Rapport Brandveiligheid Logies - BBL

AZC Albergen

Object gegevens	
Objectnaam	AZC Albergen
Adres	Gravendijk 6 7665 SK Albergen
Contactpersoon	  (gemeente Tubbergen)
Kenmerk inspectie	
Zaaknummer	Z2025-003041
Datum inspectie	04/08/2025
Type controle Incidentele controle op verzoek van gemeente Tubbergen.	
Inspecteur	
Gebruiksfunctie	Logiesfunctie in een logiesgebouw met 24-uursbewaking
Bevoegd gezag	Tubbergen
Resultaat controle	B3
Ondertekening

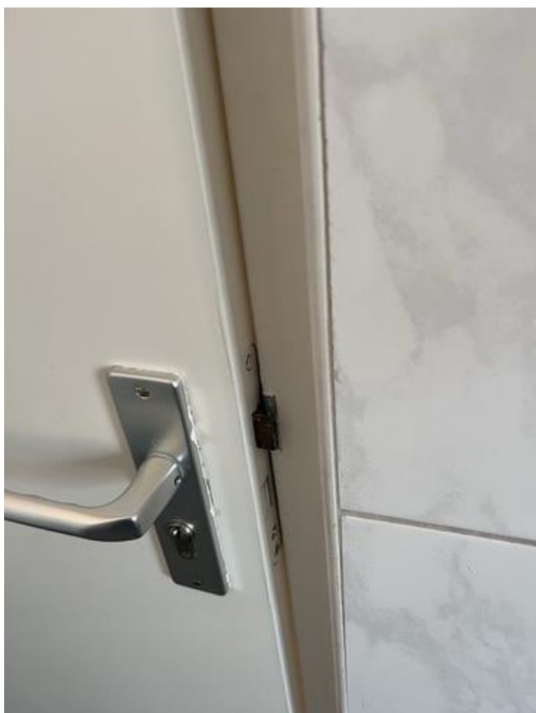
VLUCHTROUTES	
Heeft het bouwwerk zodanige vluchtroutes dat bij brand een veilige plaats kan worden bereikt? (Besluit Bouwwerken Leefomgeving 2024: artikel 3.49 t/m 3.60) Op de vluchtroute achter de kantine voor het personeel (ruimte BG-13) staan waskarren gestald. Deze blokkeren de vluchtroute. Men dient deze te verwijderen uit de vluchtroute.   Foto 1 Foto 2	NEE
Kunnen de deuren in de vluchtroutes geopend worden zonder gebruik te maken van een sleutel? (Besluit Bouwwerken Leefomgeving 2024: artikel 6.21, lid 1)	JA
Zijn de vluchtroutes onbelemmerd en voldoende vrij van obstakels? (Besluit Bouwwerken Leefomgeving 2024: artikel 6.4)	JA
AANVULLENDE OPMERKINGEN	
Aanvullende opmerkingen in het kader van 'Veilig vluchten bij brand'?	NEE
